REPÚBLICA DE COLOMBIA
SUPERINTENDENCIA DE INDUSTRIA Y COMERCIO

Oficio N° 11747 de 23 de julio de 2021

Ref. Expediente N° NC2019/0011019

TÍTULO DE LA SOLICITUD: **“BLOQUE ENCASTRABLE DE CONSTRUCCIÓN”**

Tabla 1. Comparación de las características técnicas esenciales, con las del estado de la técnica

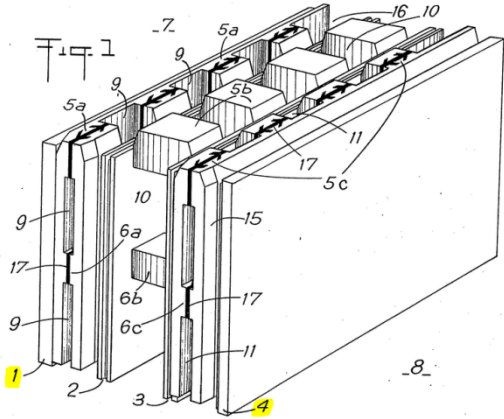
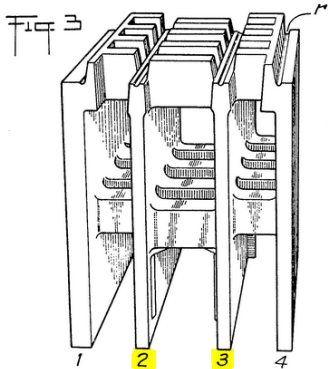
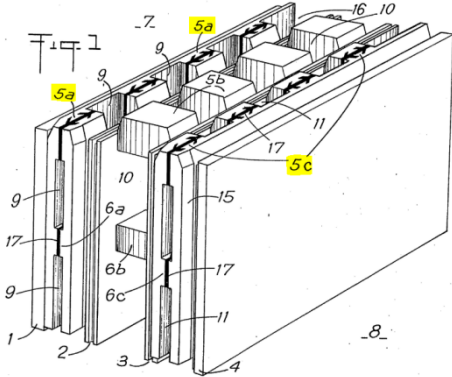
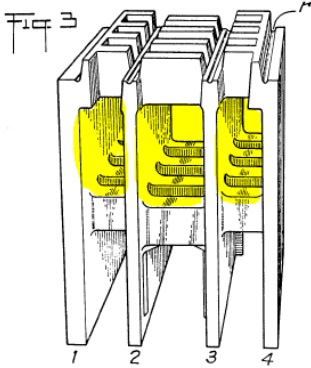
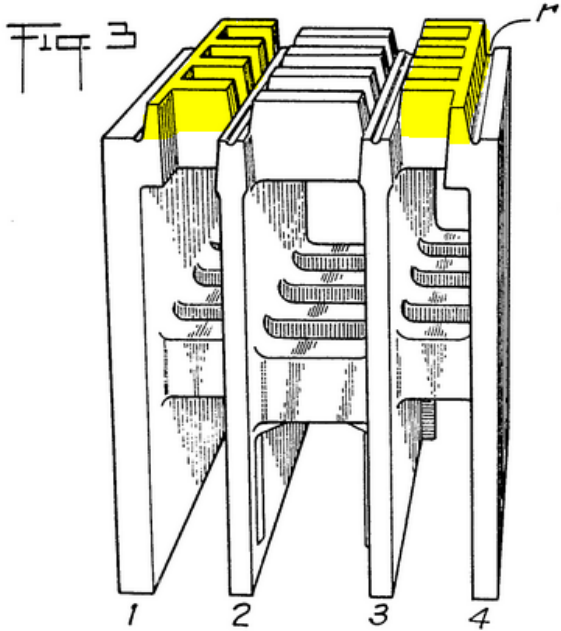
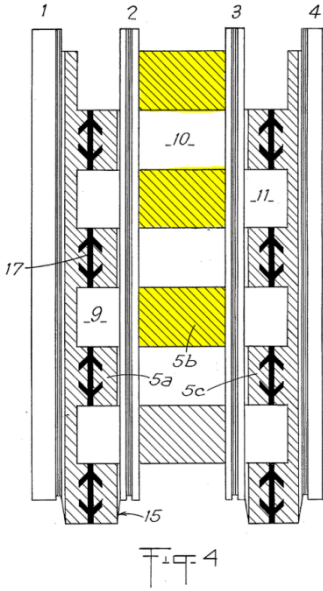
Características esenciales	D1
Un bloque caracterizado por comprender:	Un panel que conforma una pared que comprende (Reiv 1)

De acuerdo con la tabla anterior, las características esenciales del bloque de la reivindicación 1 habían sido divulgadas previamente en el documento D1, por lo tanto, la materia reivindicada no es nueva.

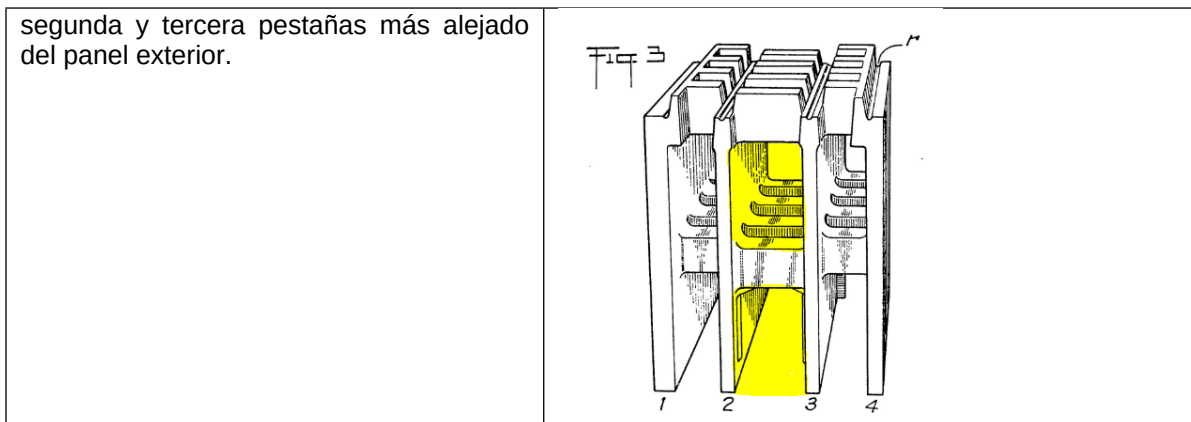
a- dos paneles laterales (1, 2) de forma rectangular y de iguales dimensiones, enfrentados y dispuestos en forma paralela,	 constan de - al menos tres, y muy preferiblemente cuatro paños (1-4)
b- un tabique exterior (3) ubicado a 90° de dichos dos paneles laterales, dicho tabique exterior teniendo una longitud igual a la altura de los paneles laterales, dicho tabique exterior teniendo un ancho menor a la separación entre los paneles laterales,	 Paños 2,3 (Pág. 2 Lin. 25-26)  una zona "central" formada por todos los espacios 10 existentes entre los paños2 y 3 (Pág 3 Lin. 15-17)
dicho tabique exterior unido por los extremos longitudinales a cada uno los paneles laterales a través de una primera y una segunda pestañas (34, 35), cada una de dichas pestañas ubicadas en forma perpendicular al tabique exterior y que se unen a la parte interior del borde que constituye la altura del panel exterior, dicho tabique exterior estando unido a los paneles laterales de modo que uno de sus extremos sobresale de uno de los extremos del panel lateral,

dicho tabique exterior teniendo al menos un orificio pasante (30, 31, 32, 33),

c- una tercera pestaña (36) y una cuarta pestaña (37) que se extienden desde el extremo del tabique exterior que sobresale de los paneles laterales, perpendicularmente a dicho tabique exterior y sin llegar al extremo de cada panel lateral más alejado del tabique exterior, dichas tercera y cuarta pestaña estando unidas al borde interior del panel lateral,	 (...) unidos, transversalmente, por tres series superiores de espárragos 5a,5c (Pág. 2 Lin. 29-30)
d- uno o más tabiques interiores (4, 5, 6, 7) unidos a las paredes internas de los dos paneles laterales y de las tercera y cuarta pestaña, cada uno de dichos tabiques interiores extendiéndose en forma paralela al tabique exterior, desde el mismo extremo que el tabique exterior y teniendo la misma longitud que dicho tabique exterior, cada uno de los tabiques interiores teniendo al menos un orificio pasante, el tabique interior más alejado del tabique exterior estando unido al extremo de la	 (...) unidos, transversalmente, por tres series superiores de espárragos 5b (Pág. 2 Lin. 29-30)
